**Informe Consolidado de Solicitud de Aclaraciones, Rectificaciones y/o Ampliaciones Complementario al Estudio de Impacto Ambiental del Proyecto "Extensión Vida Útil Faenas La Coipa y Purén"**

Nombre del Titular : Compañía Minera Mantos de Oro  
Nombre del Representante Legal : Rodrigo Barsante Gomides  
Dirección : Avenida Los Carrera 6651, Copiapó.

El presente Informe Consolidado de Solicitud de Aclaraciones, Rectificaciones o Ampliaciones al Estudio de Impacto Ambiental del proyecto "Extensión Vida Útil Faenas La Coipa y Purén", contiene las observaciones generadas en virtud de la revisión de la Adenda.

**Figura 5.24: Concentración del Promedio Anual de MP10 – Fase de Construcción**

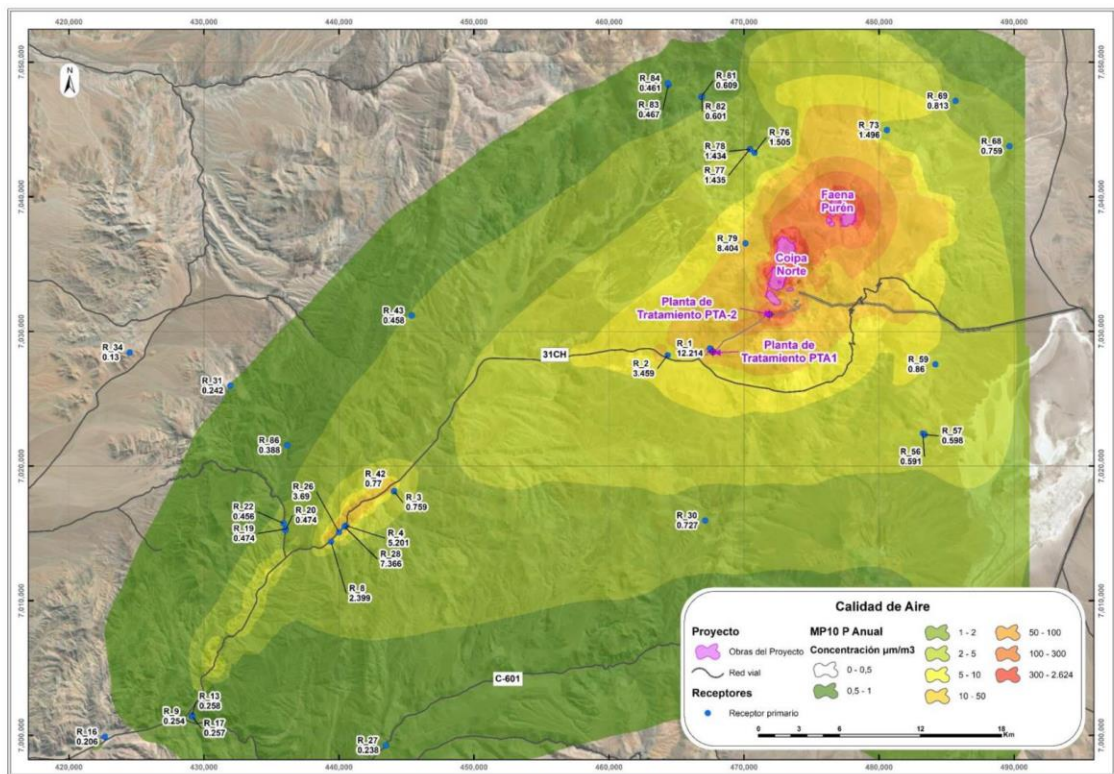
2.7 En atención al cumplimiento normativo presentado en el acápite 7 del Anexo 4.1 del EIA, al comparar los resultados presentados en los mapas de dispersión de contaminantes con el cumplimiento normativo por receptor se presentan incongruencias en los resultados, tal como se muestra a continuación: por ejemplo, al observar el receptor “R\_1”, la figura 5.24 presenta una concentración de 12.214 ug/m<sup>3</sup>, mientras que la tabla 7.1 para el mismo receptor, entrega una concentración de 43,82 ug/m<sup>3</sup>.

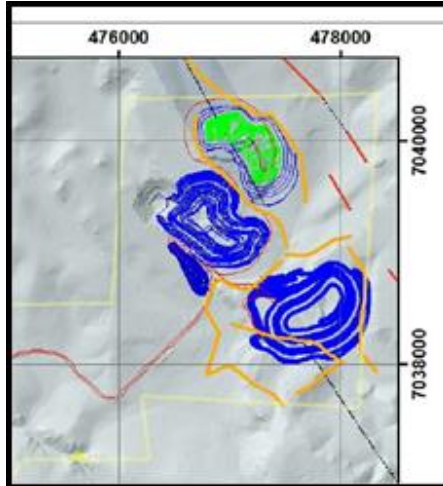
- 5.4.8 Se solicita al Proponente presentar mayores antecedentes a los indicados en el Cronograma de Construcción Botadero Norte, de acuerdo al punto c.1. de la Guía Trámite PAS Artículo 136 Reglamento del SEIA:
- i. Presentar Capacidad Actual del Botadero Norte, Dimensiones, y Área Basal.
  - ii. Presentar Plano Planta y Perfil, del Botadero Norte situación Actual.

- iii. Según Cronograma en el botadero se almacenará casi 90% de su capacidad el Año 1, pero se indica que comenzará el Prestripping el año 2027 y finaliza el año 2029. Se solicita aclarar e indicar también cantidad de equipos Trabajando sobre el Depósito.
